**Objet : JBD EXPERTISE – VILLERS-BRETONNEUX (80)
Construction d'un nouvel entrepôt
Dossier de Demande d'Autorisation Environnementale – Exemplaires
supplémentaires pour enquête publique**

CONSTRUCTION D'UN ENTREPOT LOGISTIQUE DANS LA ZAC DU VAL-DE-SOMME (80)

RÉPONSES A LA DEMANDE DE COMPLEMENTS DE LA MRAE DU 22 JUIN 2020

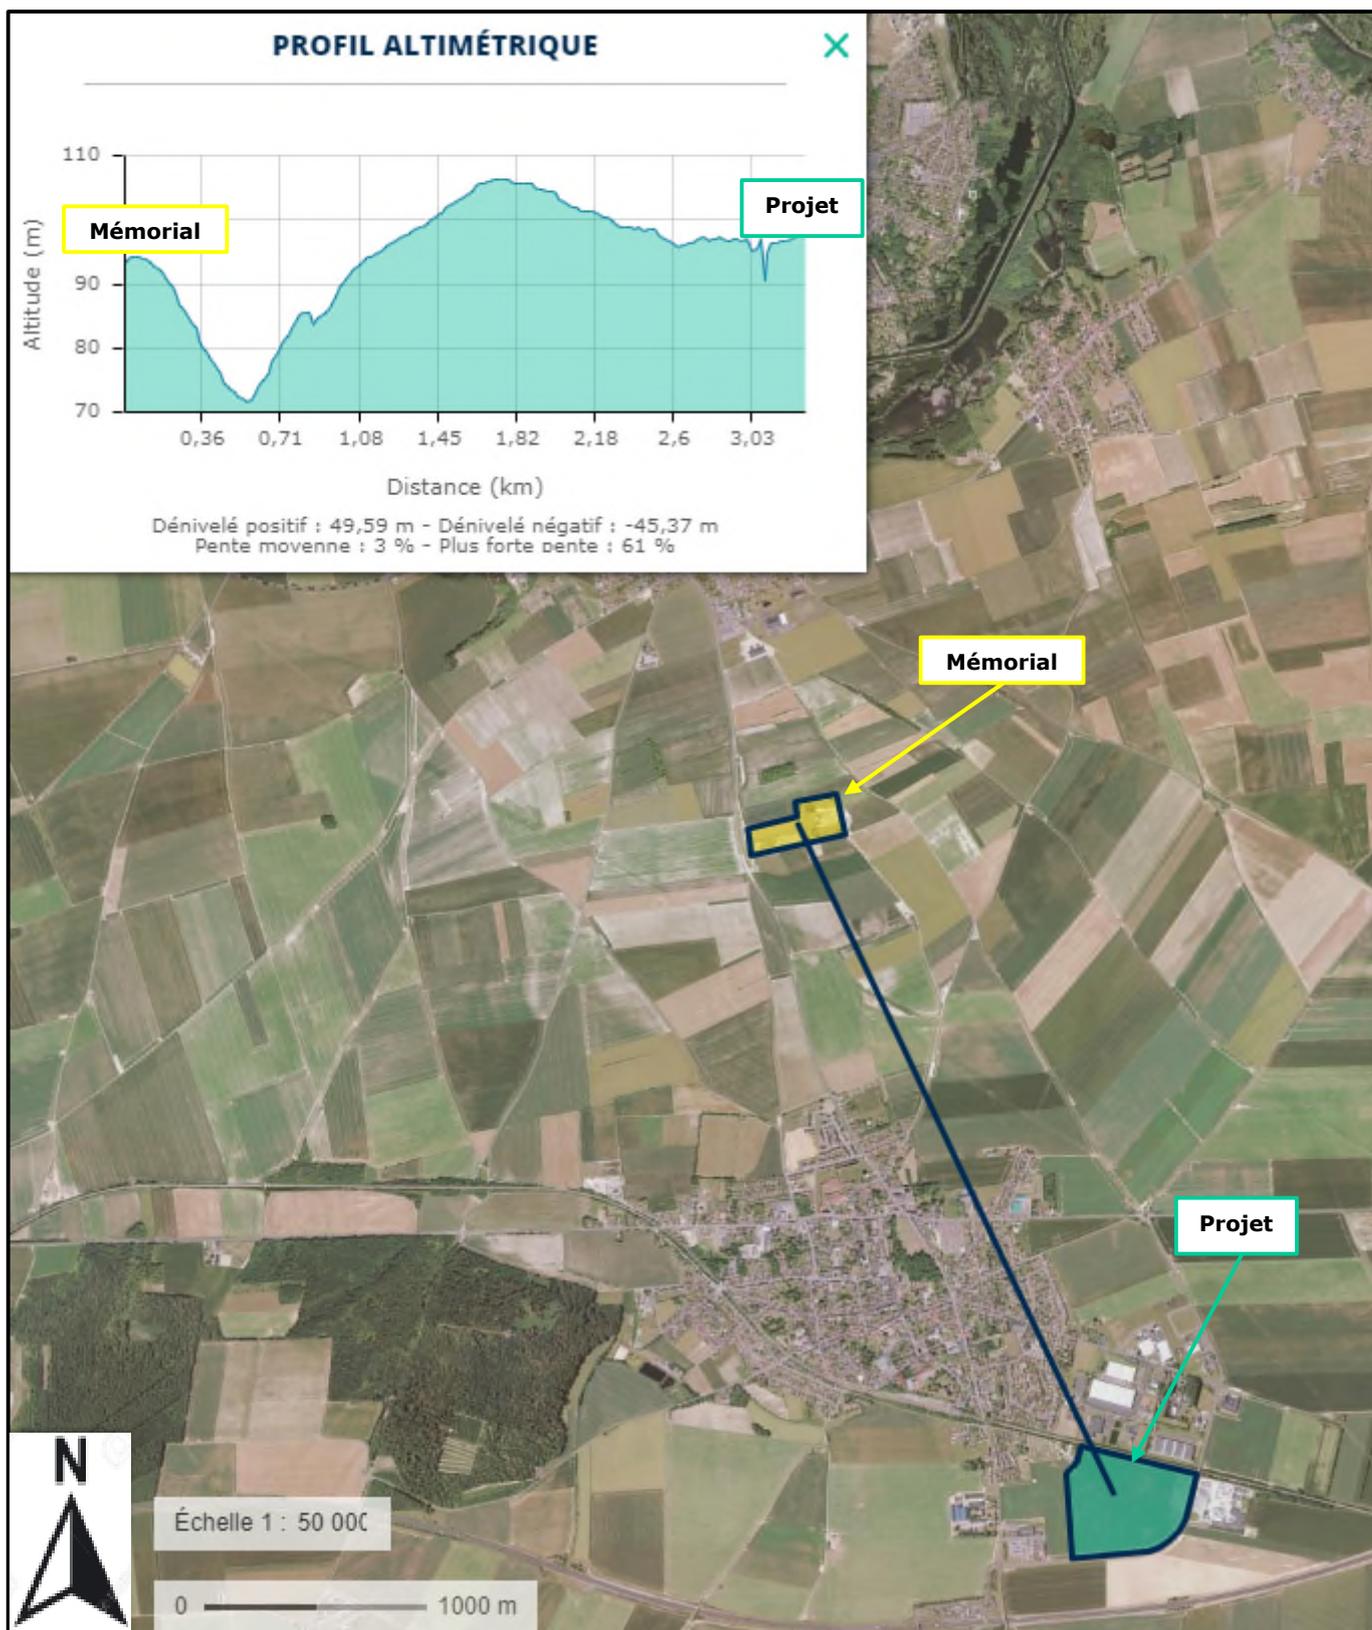
- 1) *d'actualiser l'état des lieux du patrimoine protégé concerné par le projet ;*
- 2) *de compléter l'analyse des impacts par la réalisation de photomontages depuis le mémorial national australien (notamment depuis la tour) et/ou une coupe de terrain ;
de proposer, le cas échéant, des mesures d'évitement, à défaut de réduction des impacts.*

L'autorité environnementale recommande de renforcer la densité des plantations pour atténuer la perception du bâtiment depuis le sud de la commune et d'assurer la transition avec le paysage ouvert de ce territoire agricole.

- 1) D'après les informations issues de la DREAL des Hauts-de-France, il n'y a pas de site inscrit ou classé à proximité de l'aire d'étude. Seul le mémorial national australien Villers-Bretonneux est classé monument historique.
- 2) Le projet est situé à plus de 3 km du mémorial et les alentours sont vallonnés, le point haut entre le mémorial et le projet empêche toute visibilité de ce dernier depuis le mémorial. Le profil altimétrique ci-après le montre :

De plus le projet est situé derrière une colline, masquant ainsi la vue du futur entrepôt depuis le mémorial.

L'impact du projet sur ce moment historique est donc nul.
